PROPUESTA DE DICTAMEN TÉCNICO

INFORME SOBRE LA SOLICITUD SA-A2-19/02 REV. 0 DE AUTORIZACIÓN DE MODIFICACIÓN DE LAS CURVAS P-T Y PUNTOS DE TARADO DEL COMS PARA LA OPERACIÓN A LARGO PLAZO DE CN ASCÓ II, Y DE APROBACIÓN DE LAS PROPUESTAS DE CAMBIO AL ESTUDIO DE SEGURIDAD Y A LAS ESPECIFICACIONES TÉCNICAS DE FUNCIONAMIENTO ASOCIADAS

Solicitud de autorización SA-A2-19/02 Rev. 0 de modificación de las curvas Presión-Temperatura y puntos de tarado del sistema de mitigación de sobrepresiones en frío (COMS) para la operación a largo plazo de CN Ascó II, y de aprobación de las propuestas de cambio al Estudio de Seguridad (ES) y a las Especificaciones Técnicas de Funcionamiento (ETF) asociadas.

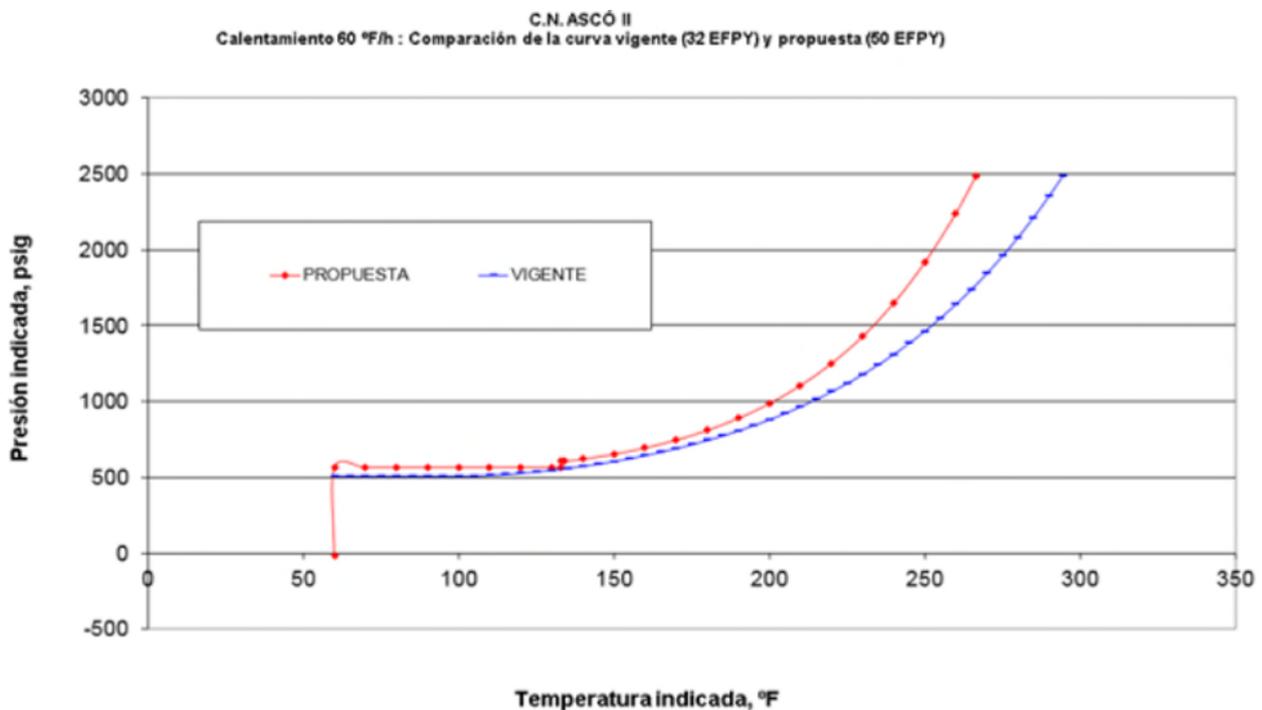
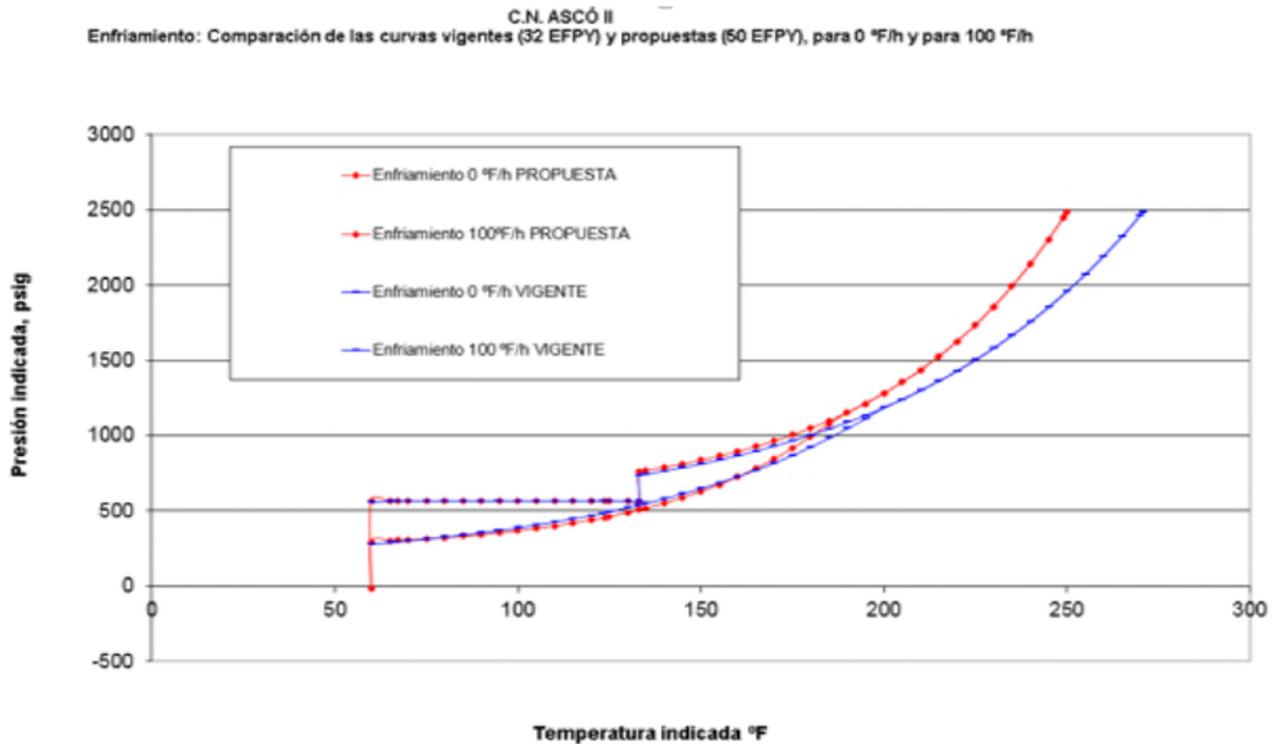
Para poder realizar una valoración global del cambio ahora propuesto por ANAV, IMES ha graficado conjuntamente las curvas de calentamiento a 60 °F/h y enfriamiento a 0 y 100 °F/h actualmente vigentes (para 32 EFPY) con las propuestas para unidad II de CNA (para 50 EFPY). Las dos figuras siguientes recogen esta comparación.

Se observan los efectos de las diferentes contribuciones, que son de diferente alcance en cada caso. Las gráficas muestran que la curva de calentamiento propuesta es menos limitante que la vigente (predominio del efecto del cambio de tenacidad de referencia sobre el aumento de la fluencia). En cuanto a las curvas de enfriamiento, la curva estacionaria de 0 °F/h propuesta es menos limitante que la vigente en todo el rango de temperaturas, mientras que la curva propuesta correspondiente a la tasa de 100 °F/h es menos limitante solo para temperaturas superiores a unos 163 °F.

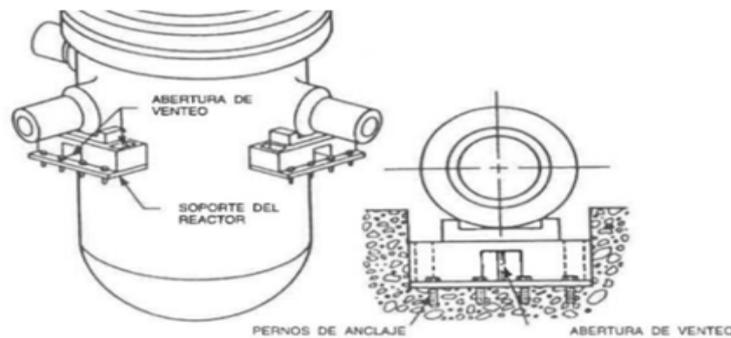
Este proceso anterior ha sido evaluado por el área IMES mediante cálculos alternativos de las curvas P-T presentadas por los titulares para la *beltline* tradicional, desde el año 2009 y ha constatado su validez. En este caso, el área IMES ha comprobado que la metodología y las hipótesis empleadas por Tecnatom para el análisis de la *beltline* tradicional son idénticas a las que ya utilizó Tecnatom para CN Almaraz y CN Ascó I, incluida la versión del código “CurvaPT” utilizada. Por tanto, el área concluye que los análisis presentados por ANAV para la obtención de las curvas P-T en la zona de la *beltline* tradicional, para la unidad II de CN Ascó, son aceptables.

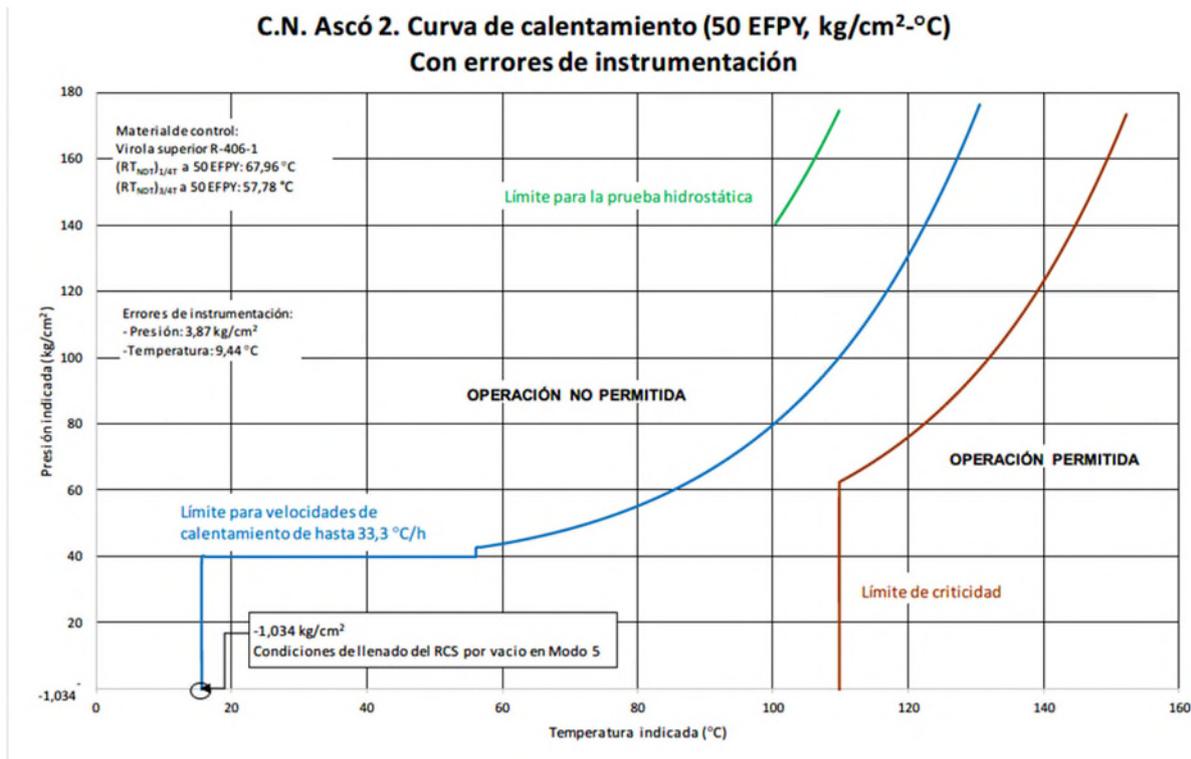
Las curvas P-T elaboradas por Tecnatom para cada una de las 3 zonas anteriores (*beltline* tradicional, virola superior, toberas) se componen punto a punto, tomando para cada temperatura la más limitante de las tres, es decir, la que presenta un menor valor de la

presión. En el caso de la virola superior, previamente se ha llevado a cabo una composición entre las dos secciones analizadas, de manera similar al caso de las toberas, donde se componen las curvas de la tobera de entrada con la de la tobera de salida.

**C.N. ASCÓ 2. Curvas de enfriamiento (50 EFPY, kg/cm²-°C)
 Con errores de instrumentación**

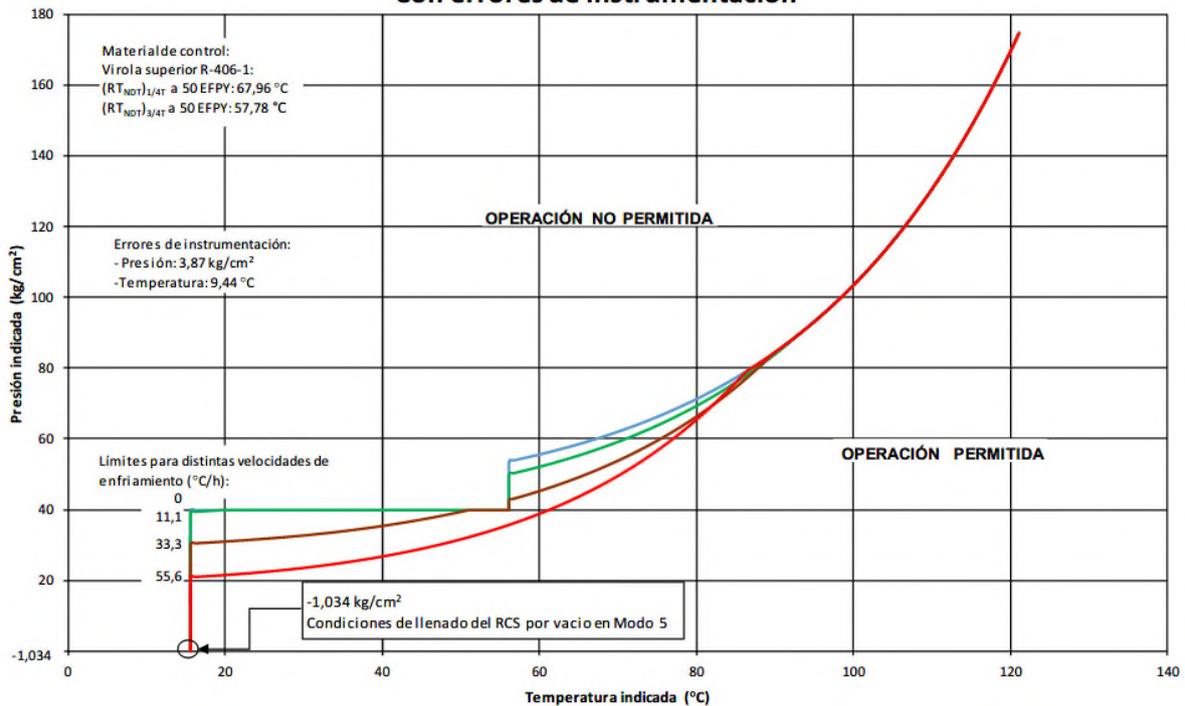
El área IMES considera que todo el proceso seguido para el análisis y la obtención de las curvas P-T es acorde con la normativa aplicable y coherente con los análisis ya efectuados por Tecnomat en relación con CN Almaraz y CN Ascó I. También ha comprobado que la metodología y las hipótesis empleadas por Tecnomat para la composición de las curvas P-T finales son coherentes con los análisis ya evaluados anteriormente. Por tanto, el área IMES el área concluye que las curvas P-T para 50 EFPY presentadas por ANAV para CN Ascó II son aceptables.
